府民公募型整備事業 (府民提案型) <既望>

## 府民公募型整備事業（府民提案型〈既要望〉）

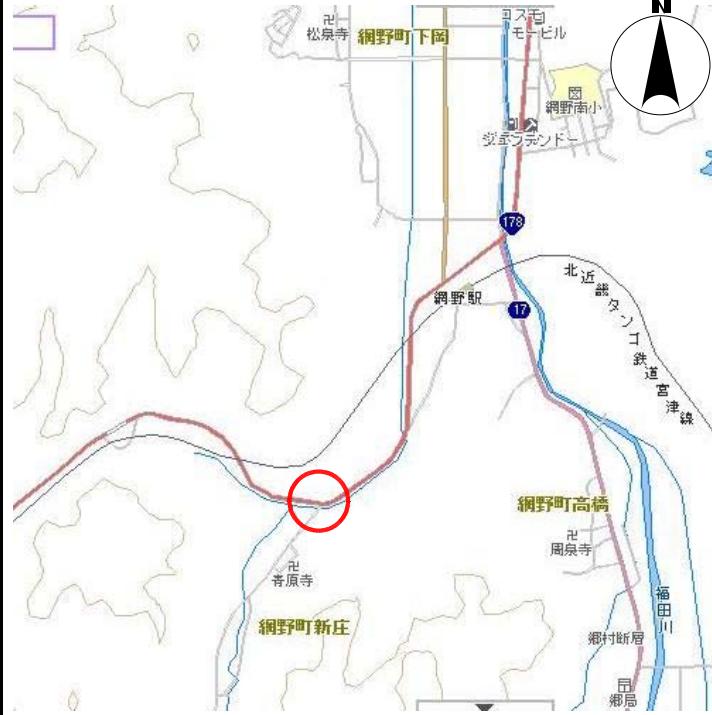
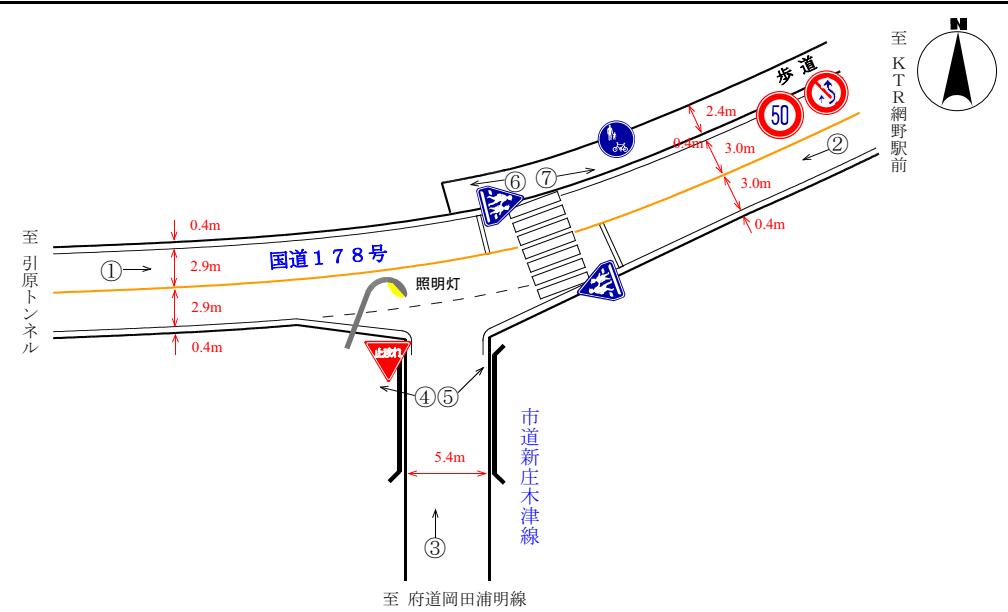
整理番号	1	写真
交通安全施設	信号機（新設・半感応式）	①  ②  ③ 
所在地	京丹後市網野町新庄830番地先 国道178号新庄木津線交差点	④  ⑤  ⑥  ⑦ 
現在の状況	<ul style="list-style-type: none"> <li>交通規制 交差点図面に記入のとおり</li> <li>付近の環境 交差点周辺は、旧来からの住宅と田園地帯であり、北東方向にはKTR網野駅、網野南小学校がある。</li> </ul>	
要望内容	<p>歩道が国道の北側に設置されているため、横断歩道を利用する必要があるが、国道の交通量が多く、登下校時の横断が困難なため、信号機の設置要望</p> <p>受付番号36（5月8日受理）</p>	
位置図		交差点図面
対応案	国道の交通量的にも信号機の必要性は低く、かつ、横断歩道南側に歩行者が安全に滞留する場所及び建柱スペースがないため、実施しない。

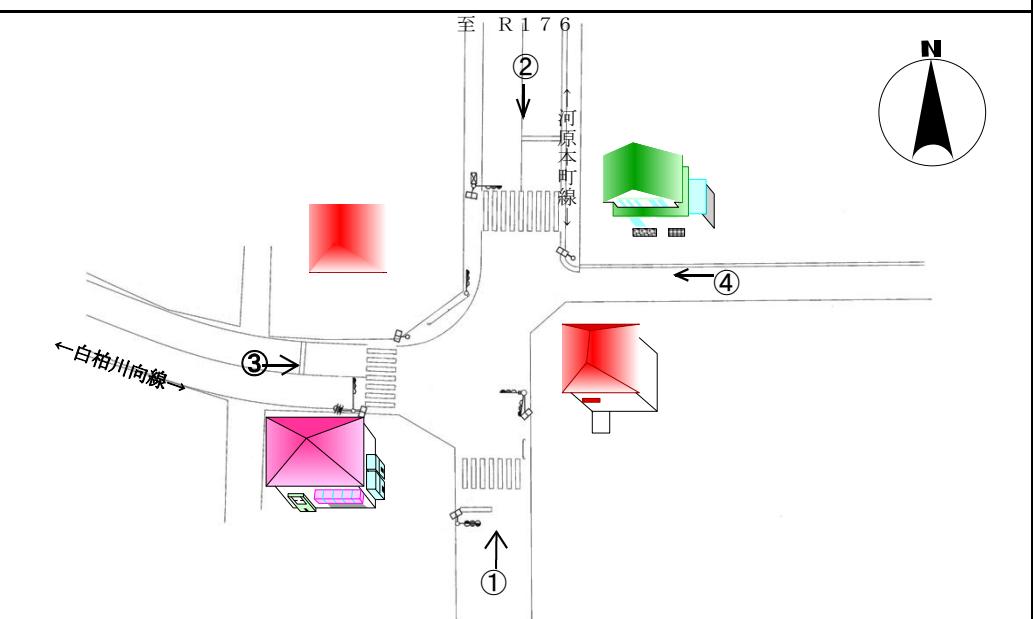
整理番号	6	写真	
交通安全施設	信号機（新設・押ボタン式）	①	②
所在地	京丹後市大宮町口大野564番地先 長岡口大野線	③	
現在の状況	<ul style="list-style-type: none"> <li>交通規制 交差点図面に記入のとおり</li> <li>付近の環境 周辺は、旧来からの住宅と新興住宅が混在し、東方に大宮第一小学校あり、南方に北近畿タンゴ鉄道丹後大宮駅がある。</li> </ul>	④	⑤
要望内容	小学校の通学路であり、児童が横断する際、交通量も多く危険であるため、横断歩道と信号機の設置要望 受付番号229（6月30日受理）	⑥	
位置図		交差点図面	
対応案	交通量的に信号機の必要性は低く、かつ、市道西側に設置された歩道部が暗渠（写真⑥）となっており、信号柱の建柱ができないため、実施しない。

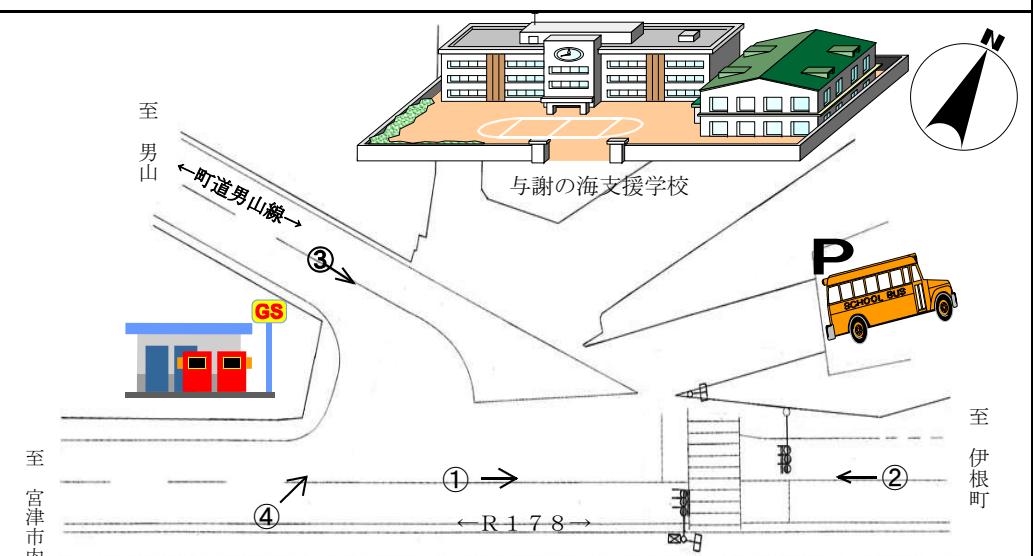
整理番号	8	写真
交通安全施設	信号機(歩車分離化)	
所在地	宮津市魚屋857番地先 河原本町線白柏川向線交差点	
現在の状況	<ul style="list-style-type: none"> <li>・ 宮津の市街地に位置している。</li> <li>・ 住宅や商店が密集している。</li> <li>・ 食い違い形状の交差点</li> </ul>	 
要望内容	歩道がない交差点で、右左折する車と横断歩行者が接触する危険があるため、信号機の歩車分離化を要望 受付番号24(4月24日受理)	 
位置図		<p>交差点図面</p> 
対応案	食べ違い交差点であることや、横断需要を勘案し、歩車分離化の必要性は低いと判断し、実施しない。

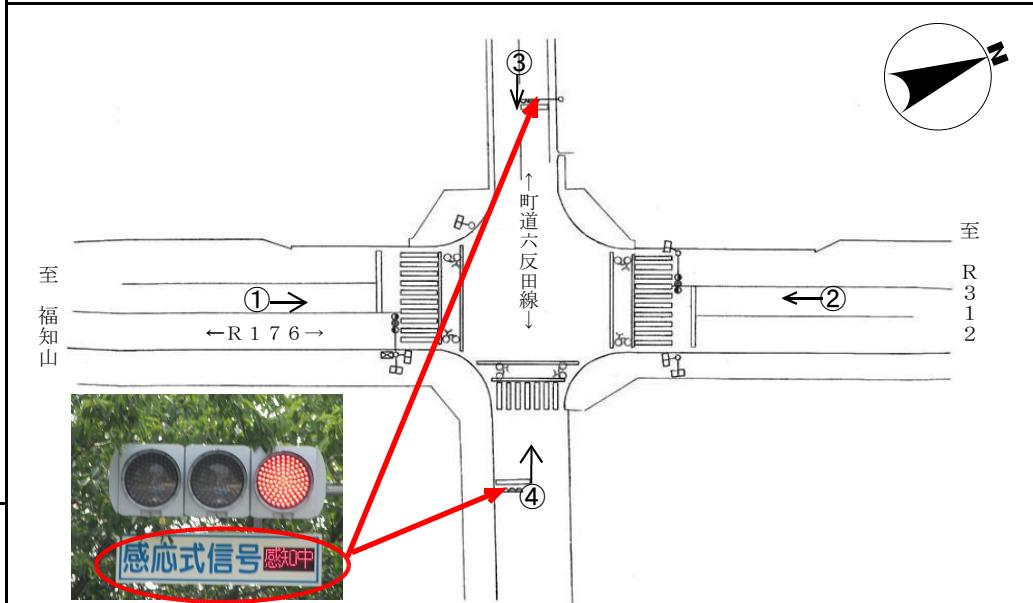
整理番号	10	写真
交通安全施設	信号機（半感応化）	
所在地	与謝郡与謝野町男山 R 178 与謝の海支援学校前	
現在の状況	<ul style="list-style-type: none"> <li>丹後半島を周回する国道に位置している。</li> <li>斜めに町道が接続している。</li> <li>支援学校が隣接</li> </ul>	 
要望内容	<p>町道への出入り車両が、減速せずに進行するため危険。      信号機の交差点制御を要望      受付番号131（6月23日受理）</p>	 
位置図		<p>交差点図面</p> 
対応案	<p>交差点が広く、信号機の交差点制御のためには大規模な道路改良が必要となる。また、学校の出入り口もあり、信号柱の建柱スペースもないため実施しない。</p>

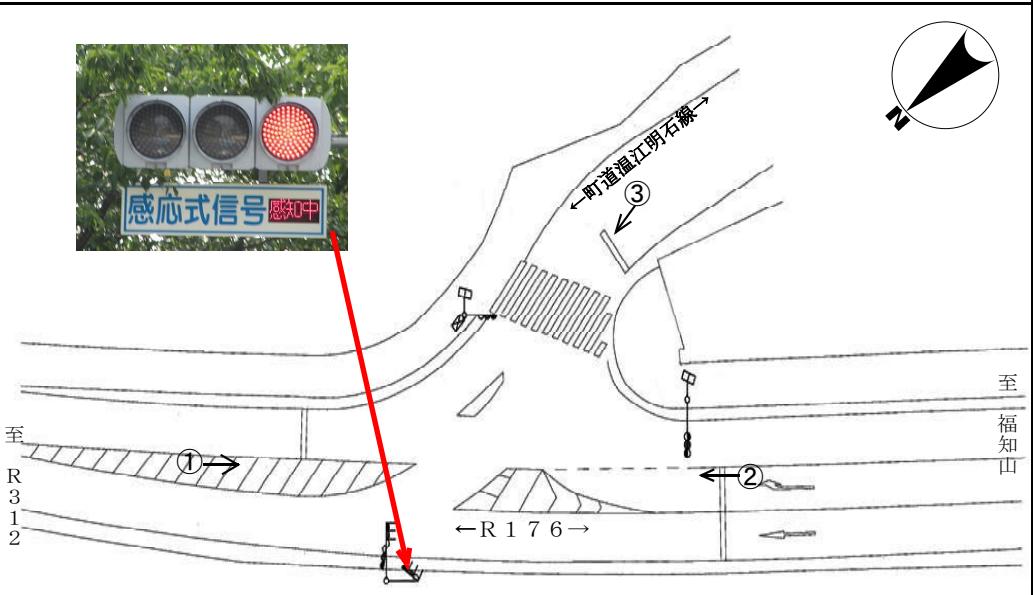
整理番号	11	写真
交通安全施設	信号機（文字板設置）	
所在地	与謝郡与謝野町字三河内 町道三河内明石線町道四辻加悦駅線交差点	
現在の状況	<ul style="list-style-type: none"> <li>旧国道に位置する。</li> <li>住宅や商業施設が密集している。</li> <li>半感応式信号機が設置されている。</li> </ul>	 
要望内容	感知されていることがわからず、早期発進をする車両が多く危険。感知したことを表示する文字板の設置を要望 受付番号233（7月2日受理）	
位置図		<p>交差点図面</p> 
対応案	提案のとおり実施する。

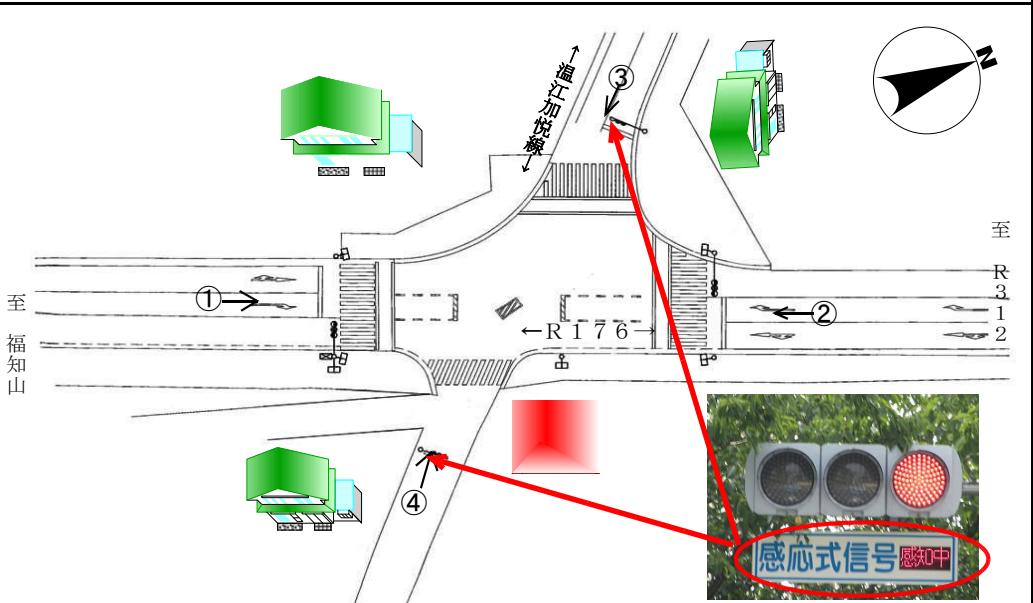
整理番号	12	写真
交通安全施設	信号機（文字板設置）	
所在地	与謝郡与謝野町字加悦 R 1 7 6 六反田線交差点	
現在の状況	<ul style="list-style-type: none"> <li>交通量が多い国道に位置している。</li> <li>加悦の田園地帯</li> <li>半感応式信号機が設置されている。</li> </ul>	   
要望内容	<p>感知されていることがわからず、早期発進をする車両が多く危険。感知したことを表示する文字板の設置を要望 受付番号234（7月2日受理）</p>	
位置図		<p>交差点図面</p> 
対応案	提案のとおり実施する。
